「せきれいのみち（緑道）」の 再整備に関する意見交換会

平成28年11月
都筑土木事務所

せきれいのみち再整備計画(素案)

せきれいのみち現地視察会

早渕一丁目付近

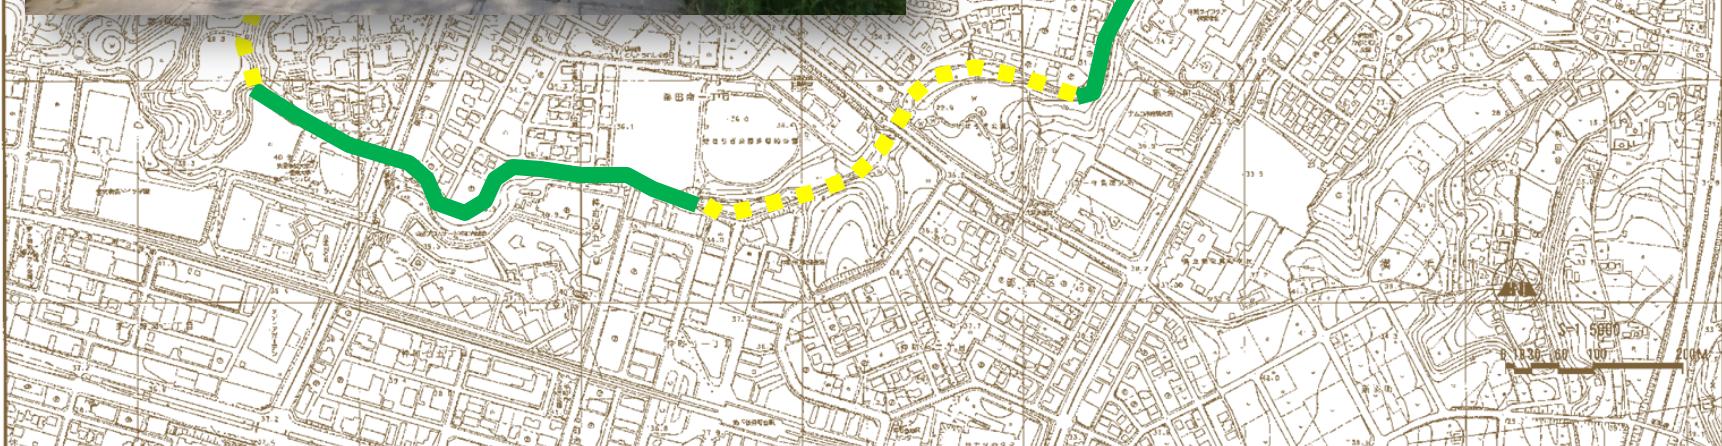
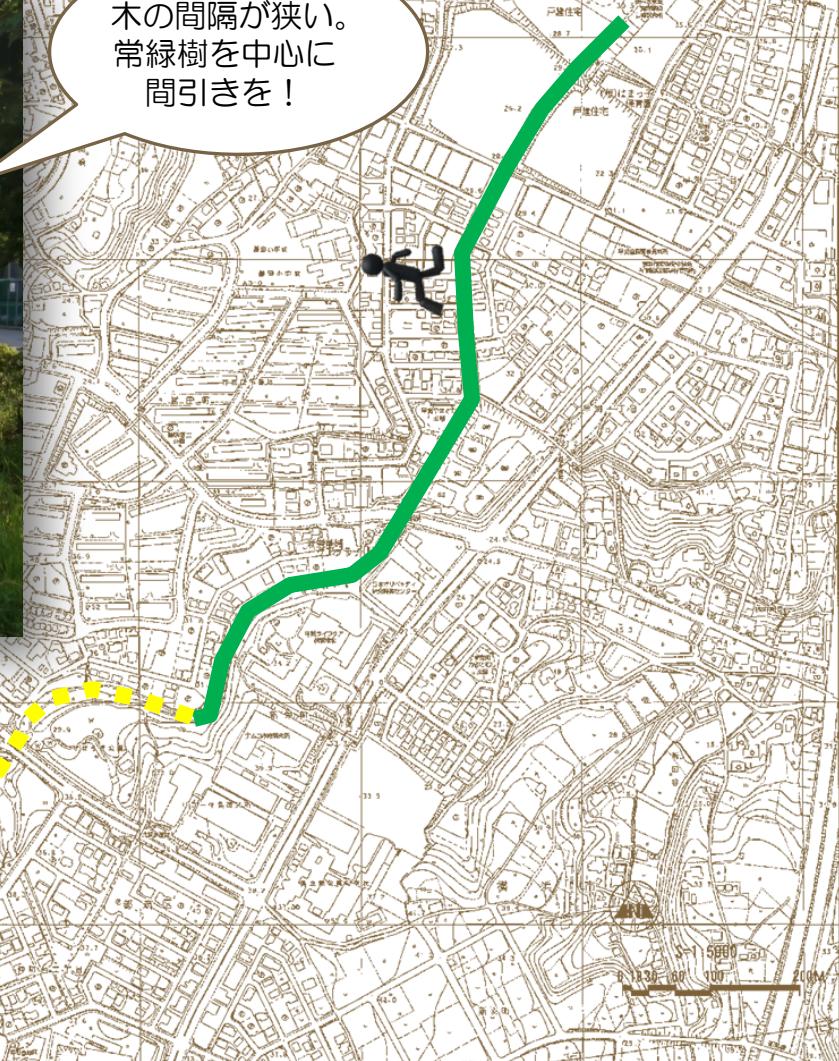
強剪定がみっと
もない。もっと
樹木らしく！

強剪定の高さが
ちょうどよい。

早渕一丁目付近

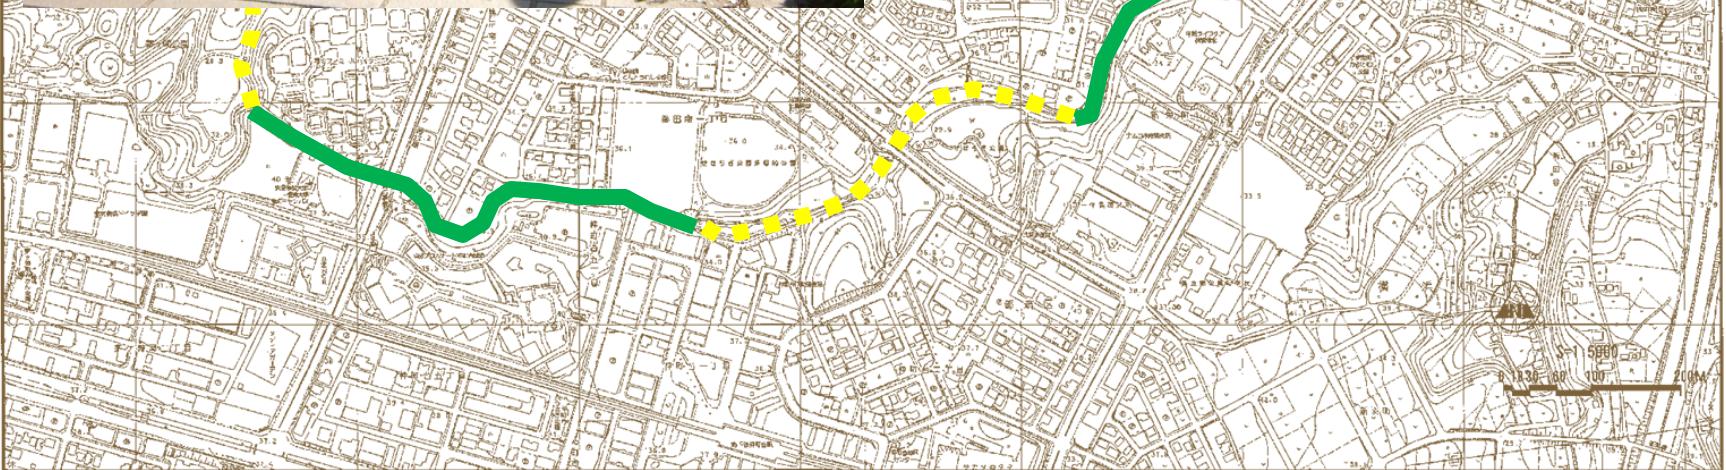
園名石の字が
読みにくい

根上りしてい
る白河石も元
に戻してもら
えればよい。

石張りの破損
はそれほどひ
どくない

小さい階段にも手
すりが欲しい

新栄町ケアプラザ付近

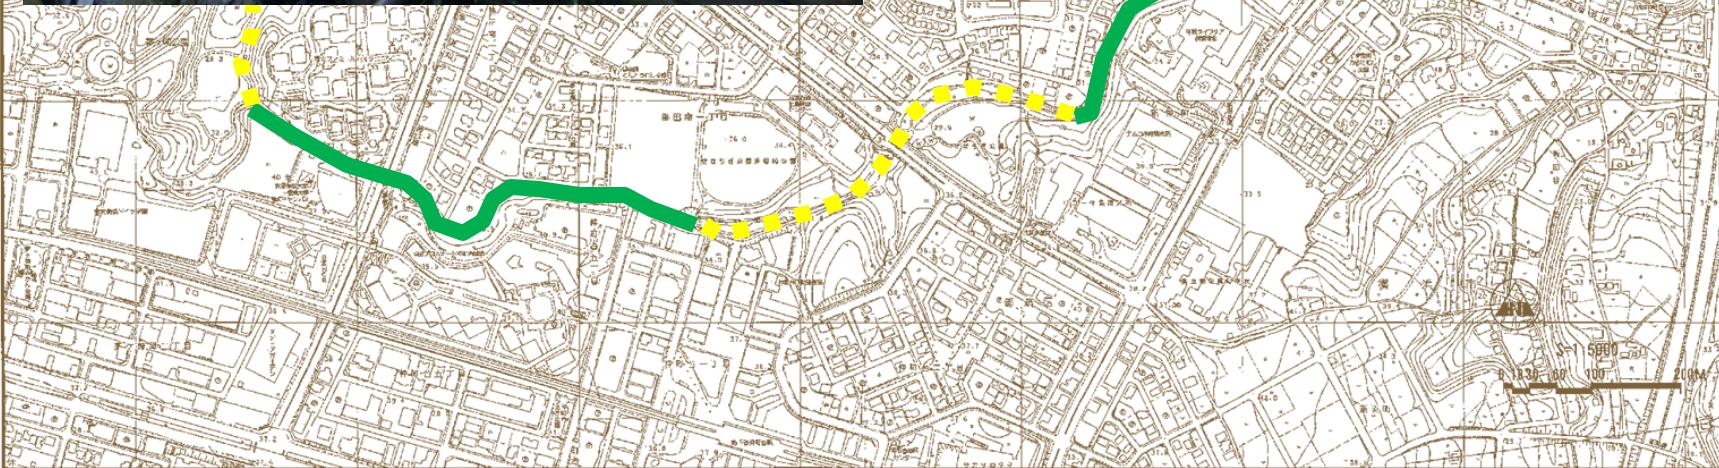
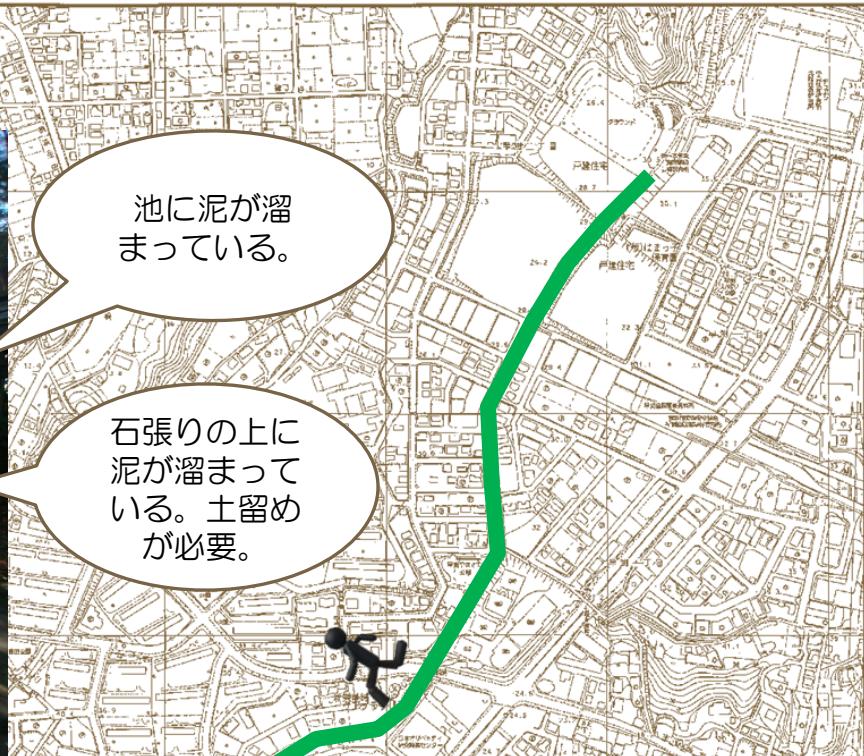
池に泥が溜
まっている。

石張りの上に
泥が溜まっ
て
いる。土留め
が
必要。

せせらぎ公園手前

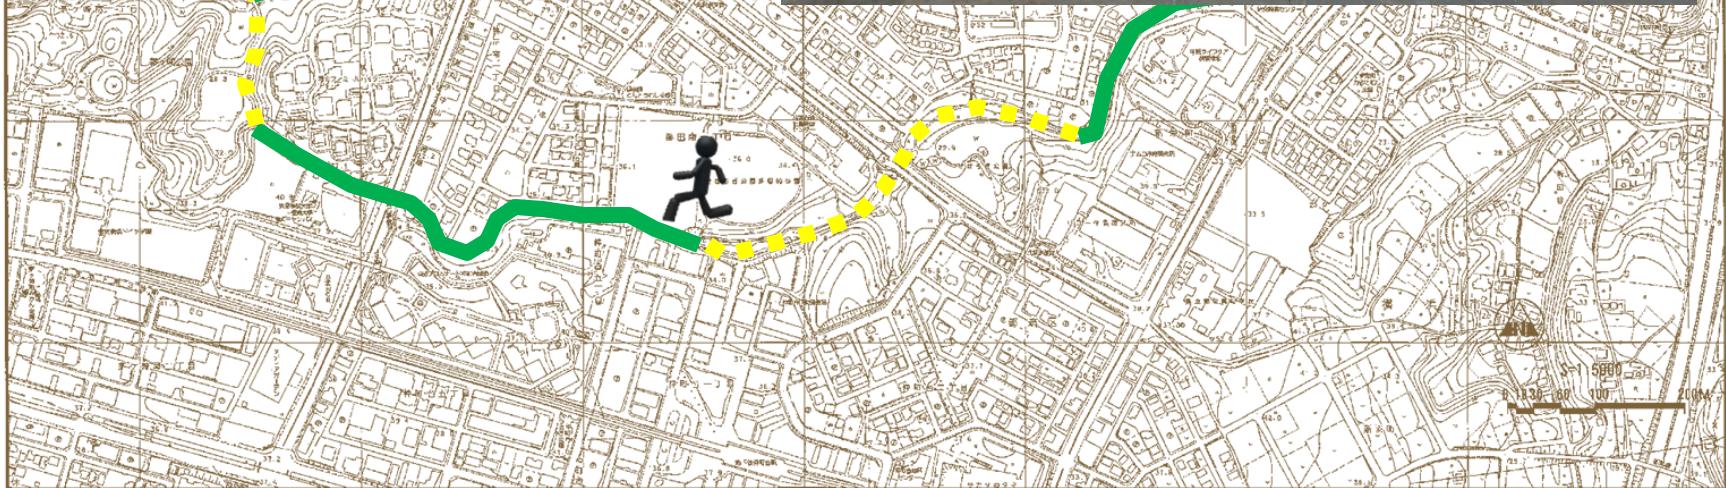
園路とせせらぎ
の間の巨木は根
こそぎ取る。

見通し悪く自転
車が見えない。

ミラーを設置
してはどうか。

だいぶ鬱蒼と
している

勝田南一丁目付近

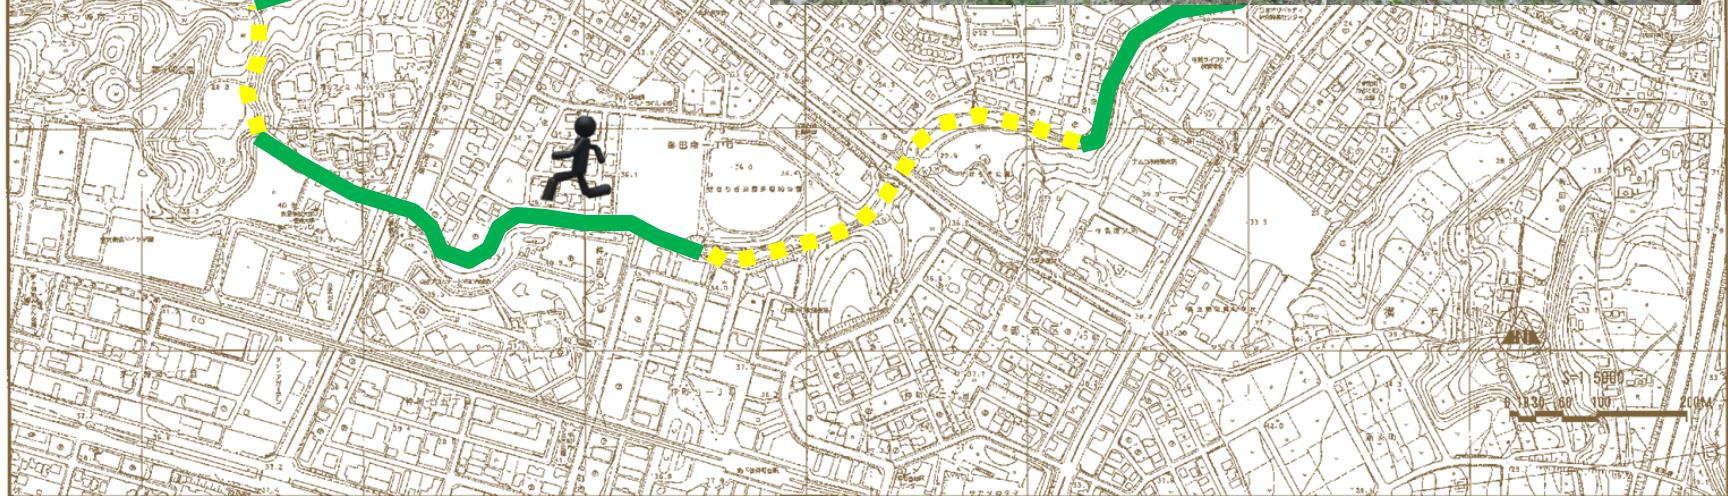
自転車通行許可区間が
短いのに徐行や押し歩
きの区があり、誰も
従わない。設定に無理
がある

自転車のマ
ナーが悪い
